【補足説明資料】
使用済燃料共用プールに係る実施計画Ⅱ章の変更について

2020年3月30日

東京電力ホールディングス株式会社

コメント回答

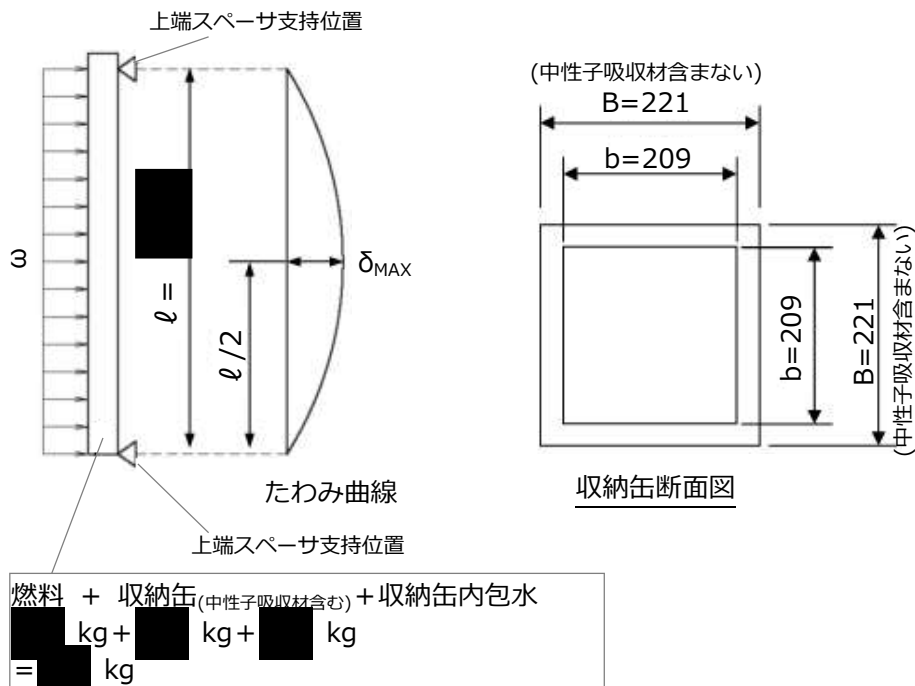
【コメント2】 収納缶のたわみ量について、設定根拠を説明すること。

収納缶のたわみ量は、下記の2ケースの大きい方として、ケース2のたわみ量を使用している。

ケース1：ラック解析モデルの固有周期に基づく地震力（震度）が収納缶に作用した場合のたわみ量

ケース2：ラックとは別に、収納缶単体の固有周期に基づく地震力（震度）が収納缶に作用した場合のたわみ量

ラック内の収納缶の貯蔵状態を、両端ピン支持の等分布荷重の梁として置き換える。

最大たわみ $\delta_{MAX} = 5 * \omega * g * \ell^4 / (384 * E * I)$

図 ラックの板厚, 貯蔵ピッチ, 内のりの関係

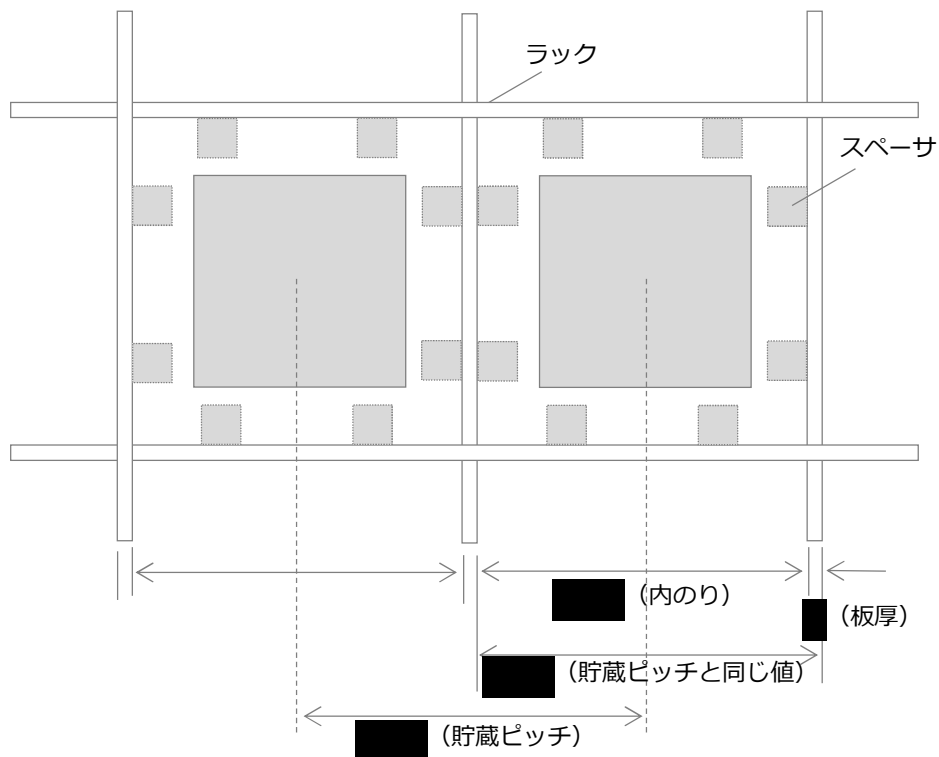
【コメント4】ラックの板厚, 貯蔵ピッチ, 内のりのうち, 解析使用値に製造公差を考慮する組合せとその理由を記載すること。

「貯蔵ピッチ=内のり+板厚」の関係があり, パラメータのうち2つを決めると3つ目がおのずと決まる関係にある。ここで, 「貯蔵ピッチと内のりの製造公差」と「板厚の製造公差」では1桁異なることから, 「貯蔵ピッチと内のりの製造公差」を優先して解析使用値に決定した。この結果として, 板厚の解析使用値は公称値としている。

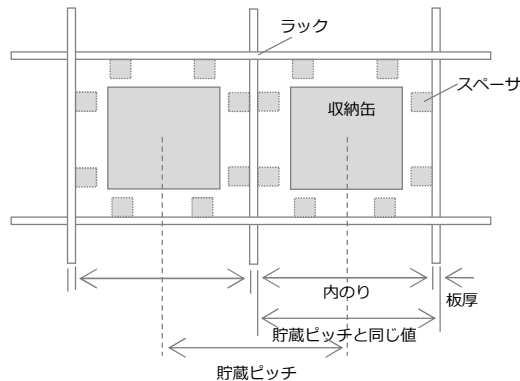
【コメント 5】使用済燃料収納缶（大）に中性子吸収材が必要な理由は何か。収納缶(小)と49体ラックには必要なかったのに、なぜ、必要となったのか。

ラック及び収納缶が中性子吸収能力を持たないように設計するためには、未臨界確保として燃料ピッチを大きくとる必要がある。90体ラックの取替えを考えた場合、中性子吸収材なしでは25体(5×5)ラックは成立しなかった。このため、中性子吸収能力を収納缶に持たせることにより、25体ラックが成立することとなった。

既設の90体ラックから、5×5ラック等に変更した場合の貯蔵ピッチを算出。

*：90体ラック寸法から各ラックの設置可能ピッチを算出

図1 使用済燃料共用プール ラック配置

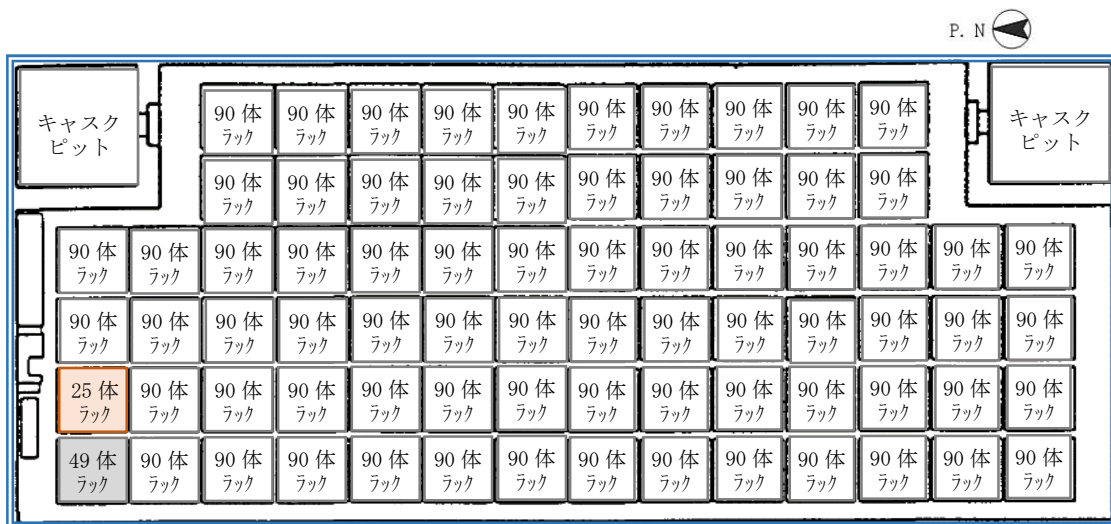
【コメント6】25体ラックとして評価した結果と、周囲を実態に合わせて49体や90体で評価したときとどちらが厳しい評価か説明すること。

25体ラックに収納する収納缶（大）には、収納缶の周りに中性子吸収材を設置していることから、外部からの中性子の影響はほとんどない。

また、25体ラックは下図に示すとおり、プール北側の端に設置されていることから、実際には北側からの中性子の影響はないが、解析上はラックが無限に並んだ状態、高さ方向無限、ラック周囲での境界条件を完全反射としていることから、本解析モデルは実際のラック配置よりも保守的な条件で解析を行っている。

図1 「出典：日本原子力学会標準 使用済燃料・混合酸化物新燃料・高レベル放射性廃棄物輸送容器の安全設計及び検査基準：2006 付属書34図1 BWR燃料の反応度特性」

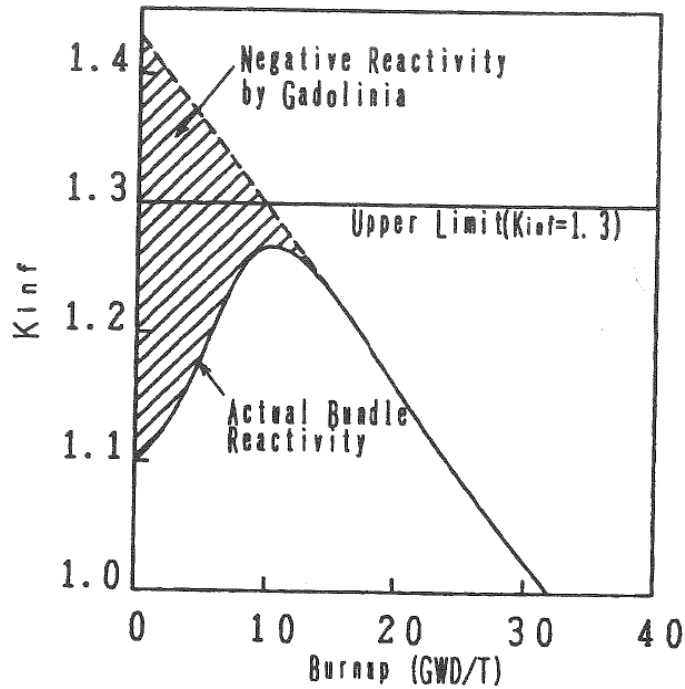
「①燃料棒の形状が維持されている場合」と「②燃料棒の形状が維持されていない場合」の評価を比較し、②の評価が保守的であることを説明すること。

「①燃料棒の形状が維持されている場合」は、新燃料を仮定し（平均濃縮度 3.9wt%）、かつ中性子吸収体であるG dを無視した評価である。BWRの燃料は、図1に示すように燃焼初期の反応度を抑えるため中性子を吸収するG dを添加している（図中の斜線）。一般に使用済燃料貯蔵ラックで用いる燃料の条件（共用プールの既設の90体ラックでも同様）は、図1中のUpper Limit と記載されている無限増倍率 1.3 の条件であり、この条件は新燃料および1サイクル照射程度の燃料（燃焼度～10Gwd/t程度）はG dの効果を考えて保守的、また2サイクル照射以降の燃料（燃焼度10Gwd/t程度以降）は燃焼が進むにつれ臨界になりにくくなる（無限増倍率が小さくなる）ため保守的と言える条件である。今回の「①燃料棒の形状が維持されている場合」は新燃料仮定かつG d無しであるため、図1に示す斜線のG dによる反応度の抑制を無視した燃料条件であり、共用プールの既設の90体ラック等の無限増倍率 1.3 の条件よりさらに保守的と想定される。
